## RESOLUCION No.

### POR MEDIO DE LA CUAL NO SE AUTORIZA UNA OCUPACIÓN DE CAUCE Y SE TOMAN OTRAS DETERMINACIONES

Que la Corporación, a través de su grupo técnico evaluó la información presentada por el interesado y realizó visita técnica el día 01 de diciembre de 2023, generándose el Informe Técnico con radicado N° **IT-08797-2023** del 28 de diciembre de 2023, a fin de conceptuar sobre la viabilidad ambiental de autorización de ocupación de cauce, en el cual se realizaron unas observaciones y conclusiones, que hacen parte del acto administrativo y se estableció lo siguiente:

**Asunto:** Autorización de ocupación de cauce

Ilustración 3. Información hallada dentro de la Carpeta " Anexo\_3\_1\_ModeloHidraulico "

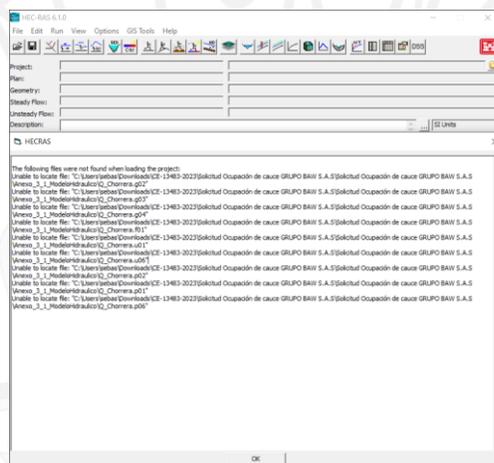
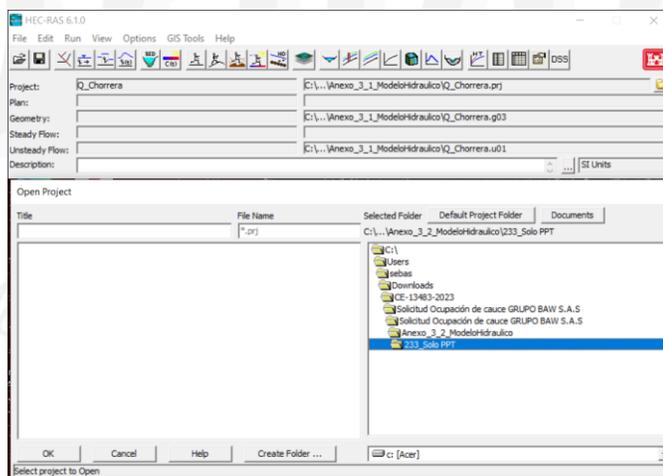
- No se presenta el estudio de socavación para las fuentes de estudio, las cuales son necesarias para evitar que procesos erosivos en el lecho afecten las obras.
- Al intentar acceder a las modelaciones allegadas, se observa que el archivo “Anexo\_3\_1\_ModeloHidraulico” presenta errores debido a archivos que no son encontrados (ilustración 4) y el archivo “233\_Solo PPT” no presenta información pues dentro de la carpeta no se encuentra ningún proyecto (ilustración 5)
